1.制動装置(ブレーキマスターバック)、2.電気装置(運転者席シート内部の電気配線)に関するリコール情報

リコール届出一覧表

リコール開始日	平成26年4月18日
リコール届出番号	外-2022
届出者の氏名又は名称	プジョー・シトロエン・ジャパン株式会社 代表取締役 上野 隆久 (製作名: プジョー(株)) (製作名: 製作名: オートモビル・プジョー、オートモビル・シトロエン) (問い合わせ先: 0120-840-240(プジョー)、0120-55-4108(シトロエン))
不具合部位(部品名)	1. 制動装置(ブレーキマスターバック) 2. 電気装置(運転者席シート内部の電気配線)
基準不適合状態にあると認められる原因、装置又は部品の状況及びその原因	1. ブレーキマスターバックにおいて、内部部品のダイヤフラムの厚度が不足しているものがある。そのため、そのまま使用を続けるとサイドエアバッグが機能しない状態となる。ブレーキの減速やブレーキランプが点灯したままの状態となるおそれがある。 2. 運転者席のシートにおいて、電気配線の配線が適切に固定されていないため、電気配線とシートフレームが接触しているものがある。そのため、そのままの使用を続けると、電気配線が損傷し、電気シートヒーターが作動しなくなり、最悪の場合、配線が短絡したり、サイドエアバッグが誤作動するおそれがある。
改善措置の内容	1. 全車種、ブレーキマスターバックを部品と交換する。 2. 全車種、電気配線に保護材を追加して、取り直しを修正する。また、電気配線が損傷している場合には、損傷の度合いに応じて修理又は新品と交換する。
不具合件数	1. 4件 2. 0件
事故の有無	なし
発見の動機	1. 市場からの報告による。 2. 本廠メーカーからの情報による。
自動車事故及び自動車事故賠償責任に関する通知書を送付するための措置	使用書・電話・ダイヤルメールにて通知する。 自動車事故賠償責任通知書: 日産連邦の権限がら発送する。 対応済車両は、対応済には、運転者席側ドア開口部のドアロックストライカー付近に外-2022のステッカーを貼付する。

改善箇所説明図2

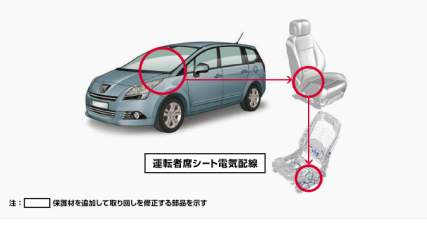
運転者席のシートにおいて、電気配線の配線が適切に固定されていないため、電気配線とシートフレームが接触しているものがある。そのため、そのままの使用を続けると、電気配線が損傷し、電気シートヒーターが作動しなくなり、最悪の場合、配線が短絡したり、サイドエアバッグが誤作動するおそれがある。

全車種、電気配線に保護材を追加して、取り直しを修正する。また、電気配線が損傷している場合には、損傷の度合いに応じて修理又は新品と交換する。
